**Informe Recurso de Reclamación atingente al proyecto**  
**“Proyecto Loteo Urbano Mirador Ritoque”.**

**1.-Cuestión Preliminar: Antecedentes generales del proceso de evaluación de impacto ambiental.**

### **3.- Aspectos impugnados por los recursos de reclamación y su tratamiento durante el proceso de evaluación de impacto ambiental del proyecto.**

Figura: MPS y Humedal Los Juanes.

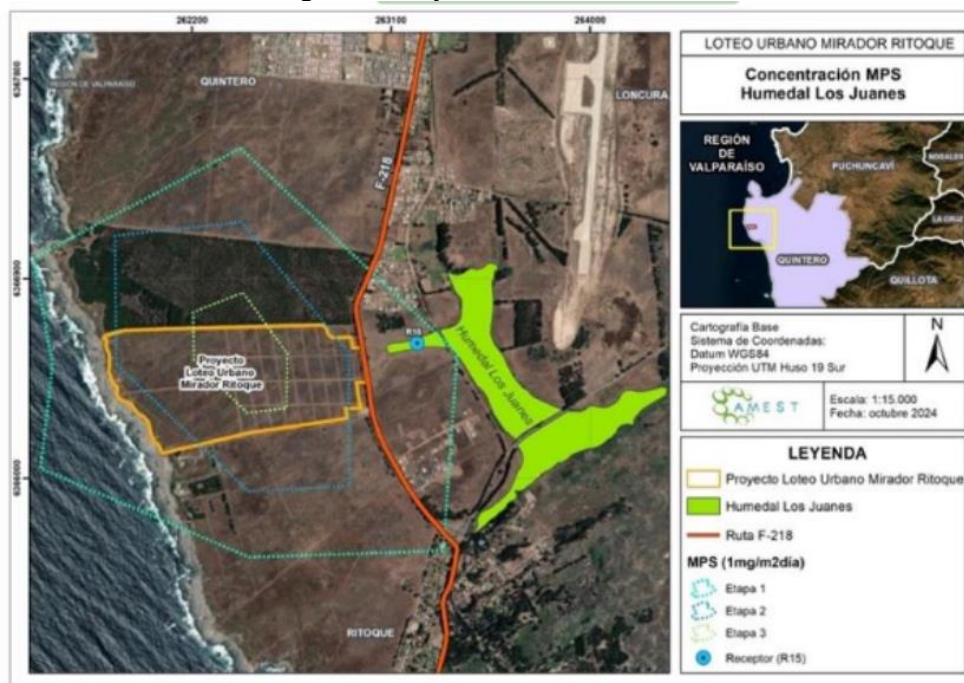
• *La subcuenca del Humedal Los Juanes abarca la totalidad del área del proyecto en cuestión, por lo tanto, todas las obras afectarán directamente al Humedal, lo cual, no es mencionado en la DIA*

• *Según lo indicado en el Anexo 2 – 12 el área de influencia definida para calidad del aire en términos de flujo vehicular y emisiones atmosféricas abarca gran parte del humedal urbano (área protegida) Los Juanes.*

No obstante, en la respuesta 42 de la Adenda Complementaria se han presentado los siguientes antecedentes que permiten descartar impactos directos al humedal producto de emisiones atmosféricas y ruido:

**Magnitud:** Respecto de la potencial afectación del material particulado sedimentable (MPS) sobre el humedal, los resultados expuestos en el numeral 4.6.4.1 del ICE, permiten acreditar que la magnitud de las emisiones (Receptor R15) es de baja magnitud ( $2,03 \text{ mg/m}^2\text{día}$ ) y no existe una superación de la norma de la Confederación Suiza ( $200 \text{ mg/m}^2\text{día}$ ), por lo que se descarta un efecto adverso significativo sobre la flora y vegetación del humedal.

Tabla: Curva a partir de datos de terreno analizados.

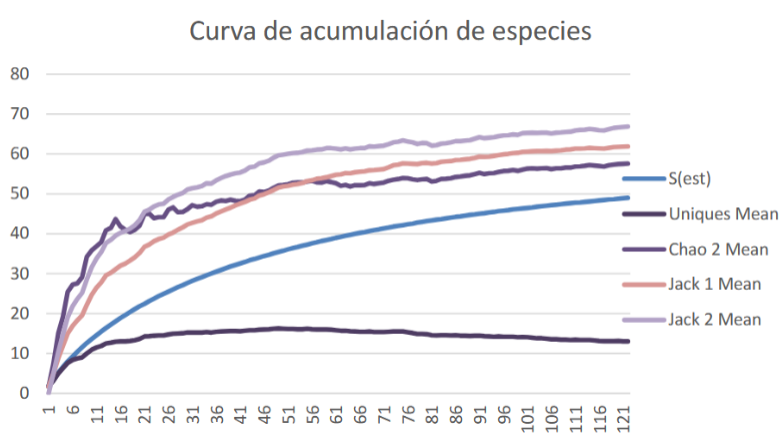
• *Con relación a la metodología aplicada en el componente flora, se solicita ampliar antecedentes que justifiquen el número y tamaño de puntos de muestreo. Además, desde la página 40 a la 57, el pie de página del documento indica el nombre de otro proyecto: “Proyecto Agrícola Fundo El Escudo”. Por lo que se solicita la aclaración correspondiente.*

Respecto de la suficiencia del muestreo realizado, en base a las 2 campañas de terreno realizadas, se calculó una curva de acumulación de especies, con el *Software Estimates (Version 9.1.0)*, Copyright R. K. Colwell, la que permite evaluar si se obtuvo el registro de la mayoría de las especies de fauna de un lugar a través de un muestreo, representando gráficamente como las especies van apareciendo en las unidades de muestreo, o de acuerdo con el incremento en el número de individuos. En la siguiente gráfica el eje Y representa el número de especies acumuladas y el eje X, el número de unidades de muestreo o el incremento del número de individuos. Cuando una curva de acumulación es asintótica indica que, aunque se aumente el número de unidades de muestreo o de individuos censados, es decir, aumente el esfuerzo, no se incrementará el número de especies, indicando un buen muestreo (un buen resultado).

Para determinar cuan eficaz fue el muestreo, se utilizó la información de los estimadores, si los valores del conjunto de estimadores se comportan de forma muy similar y presentan valores cercanos a los observados, con seguridad se ha obtenido un buen muestreo. También la curva de los *uniques*, es un buen indicador de la representatividad del muestreo. Cuando estas curvas son asintóticas o tienden a descender, indican que se ha logrado un buen muestreo, tal como se observa en la gráfica arriba.
